- EKSPERTYZA -

**DOTYCZĄCA KARTY INFORMACYJNEJ PRZEDSIĘWZIĘCIA
POLEGAJĄCEGO NA ROZBUDOWIE PUNKTU KONFEKCJONOWANIA
ODPADÓW FIRMY PU. HETMAN SP. Z O.O. POŁOŻONEGO
PRZY UL. TURYSTYCZNEJ W MIEJSCOWOŚCI NADARZYN**

Poznań, listopad 2013r.

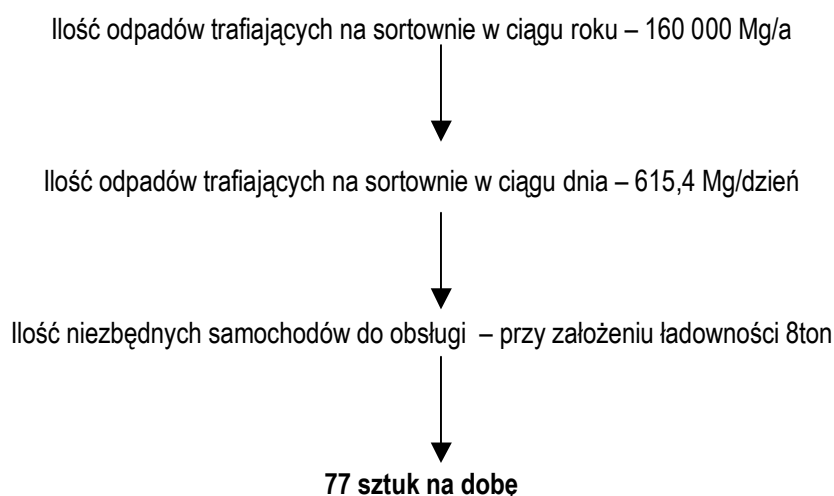
Z analizy czasu pracy przedstawionego powyżej wynika iż praca zakładu odbywać się będzie:

- ❖ 16 godzin w porze dziennej
- ❖ 2 godziny w porze nocnej

Brak konsekwencji w przypadku przyjętego czasu pracy zakładu. Wg przyjętych danych wysuwa się wniosek, iż zakład pracować będzie w porze nocnej. W związku z powyższym wydanie postanowienia o braku potrzeby oceny oddziaływania na środowisko bez analizy funkcjonowania zakładu z uwzględnieniem pory nocnej należy uznać za niezasadne i niezgodne z przepisami obowiązującego prawa.

Rysunek nr 2. Tereny chronione akustycznie od strony zachodniej

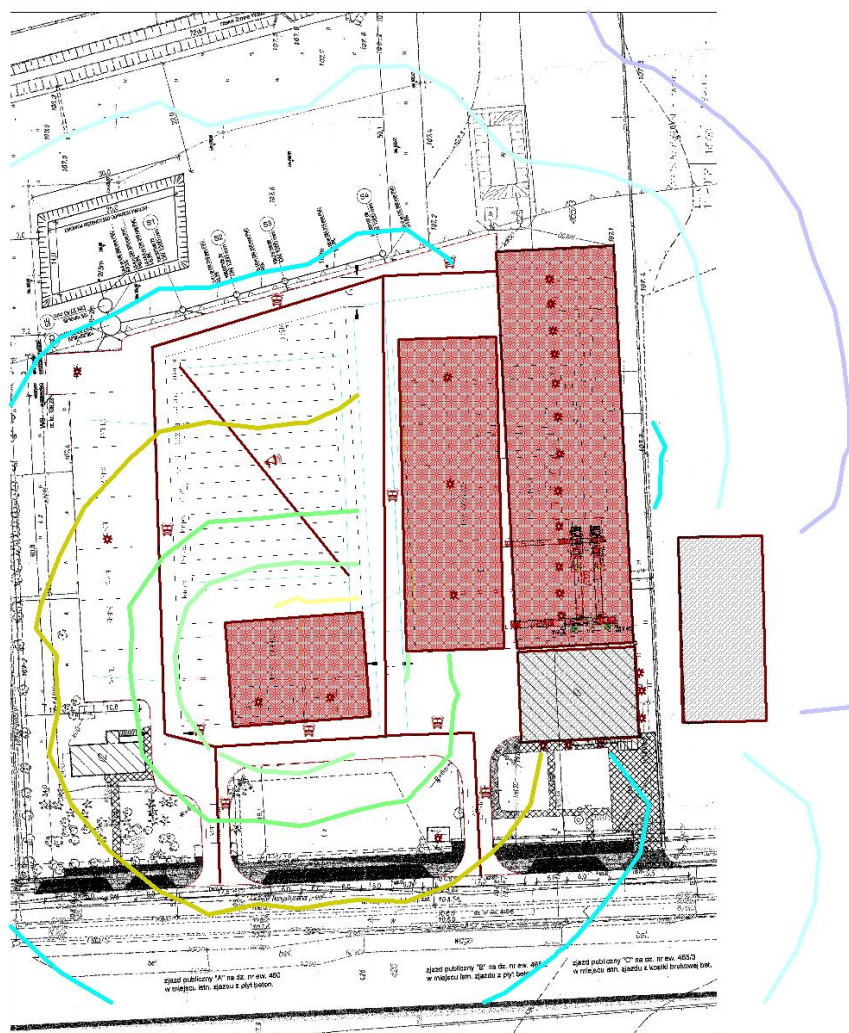
Na stronie 71 błędnie podano odległości od najbliższych terenów chronionych akustycznie.

Prawidłowe odległości podano na poniższych rysunkach.

Rysunek nr 7. Emisja hałasu wg ekspertyzy.

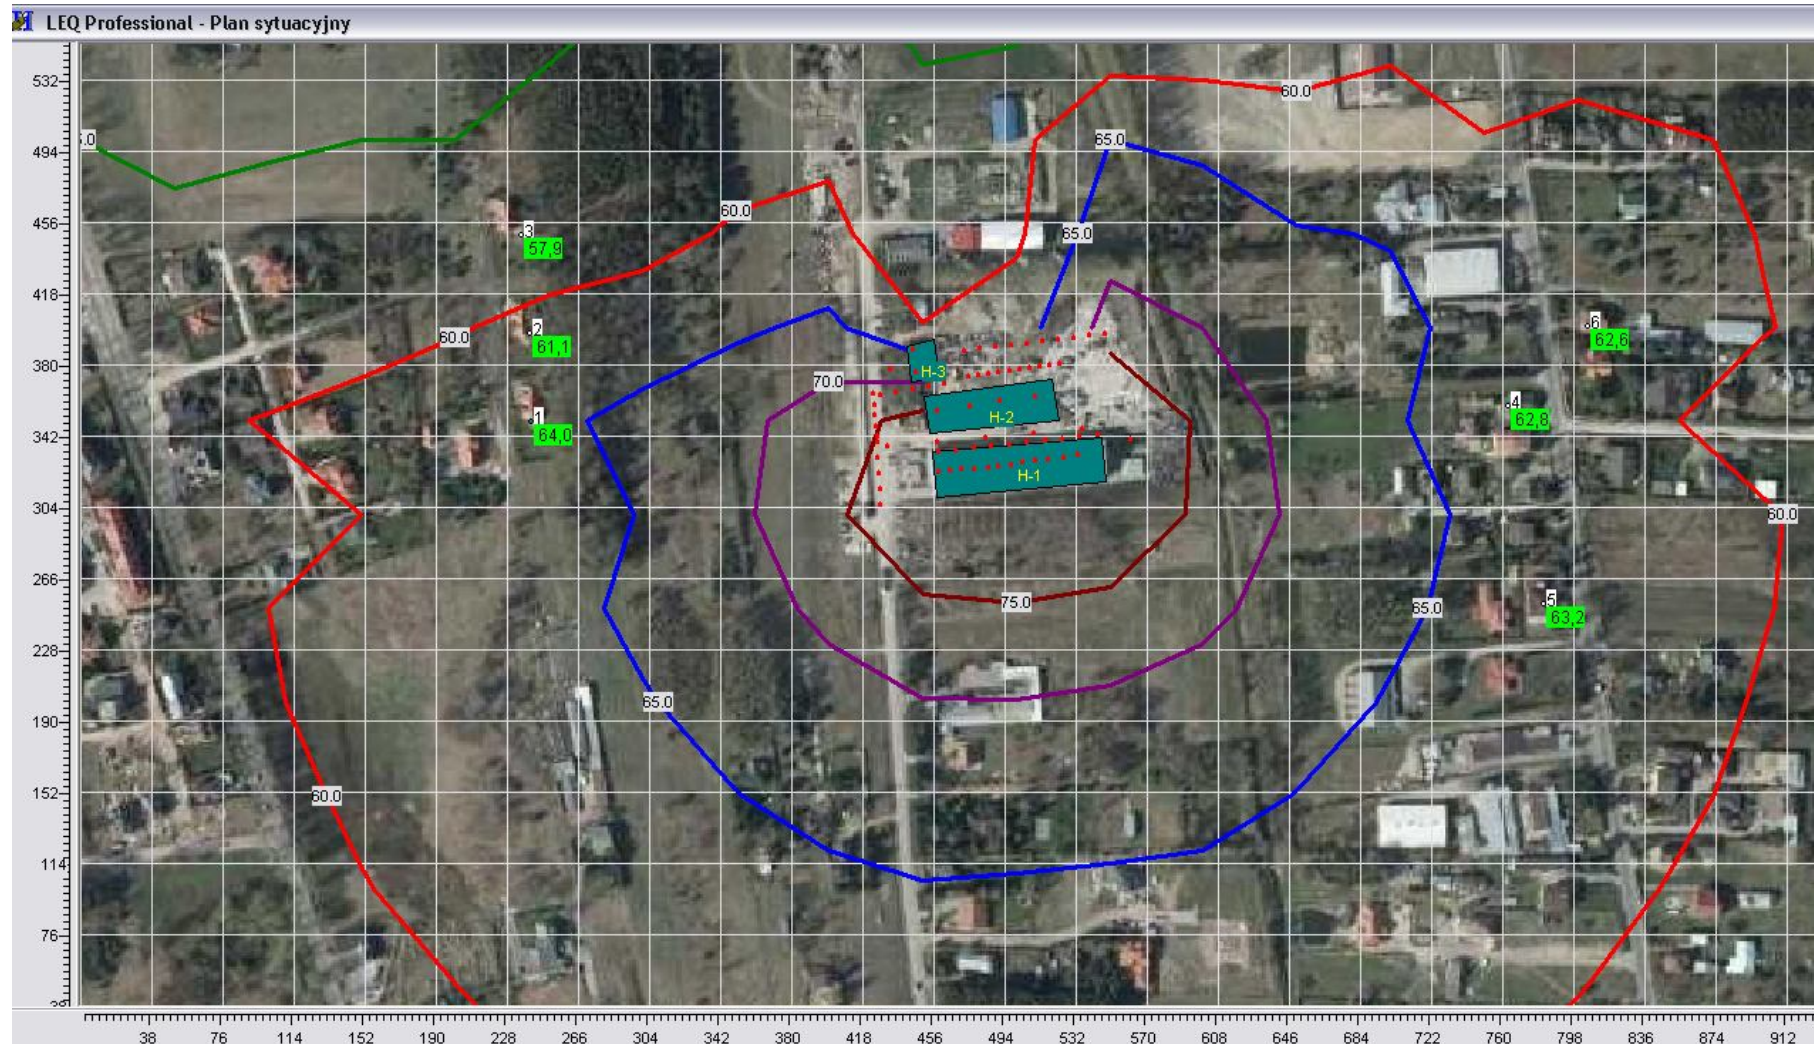
Na podstawie poniższego rysunku, który jest załącznikiem do przedmiotowej karty informacyjnej, nie można wysunąć takiego wniosku. Rysunek przedstawia tylko działkę na której planowane będzie przedsięwzięcia nie przedstawia natomiast położenia i zasięgu izofon względem najbliższych zabudowań chronionych akustycznie.

Wg naszej opinii emisja hałasu będzie wykraczała poza teren przewidziany pod inwestycję. Na poniższym rysunku przedstawiono zasięg oddziaływania planowanego przedsięwzięcia.

Kolorem zielonym zaznaczono najbliższe terenu chronione akustycznie. Najbliższe tereny zabudowy jednorodzinnej narażone są na ponadnormatywny poziom hałasu wynoszący od 57,9 dB do 64 dB. Analizując poniższy rysunek jednoznacznie stwierdza się, że nie będą spełnione wymagania odnośnie dopuszczalnego poziomu dźwięku A w środowisku określone w Rozporządzeniu Ministra Środowiska „w sprawie dopuszczalnych poziomów hałasu w środowisku”, które wynoszą odpowiednio – dla pory dnia 55 dB i dla pory nocnej 45 dB.

Planowana inwestycja nie spełnia wymagań określonych obowiązującymi przepisami prawa.

Rysunek nr 8. Lokalizacja obszarów chronionych wg przedmiotowej karty informacyjnej

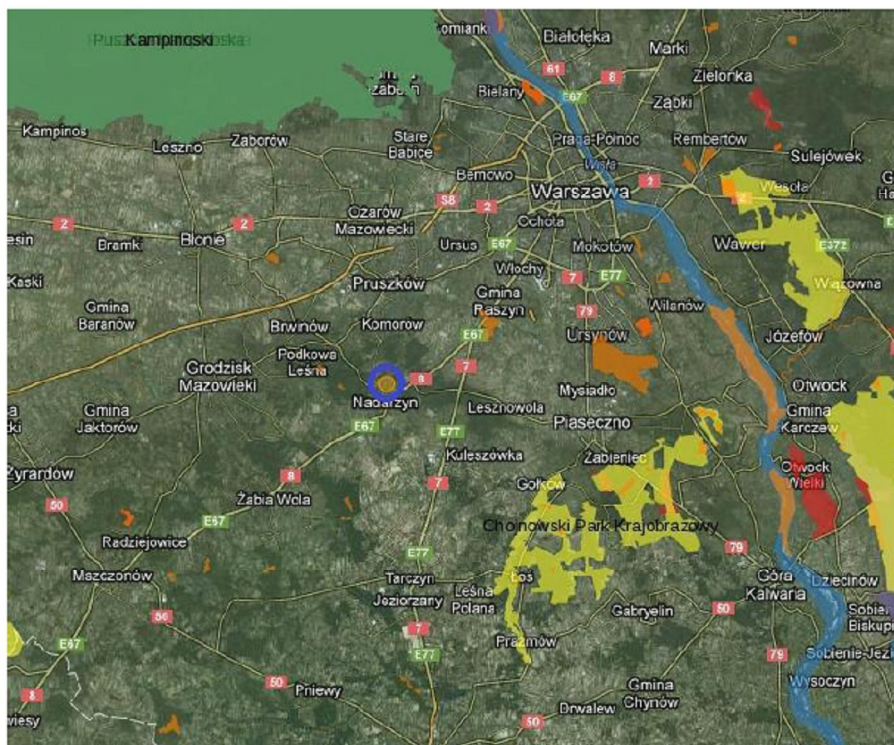
Natomiast wg. naszej oceny stwierdzon, iż planowana inwestycja leży bezpośrednio w strefie Warszawskiego Obszaru Chronionego co pokazano na poniższym rysunku.
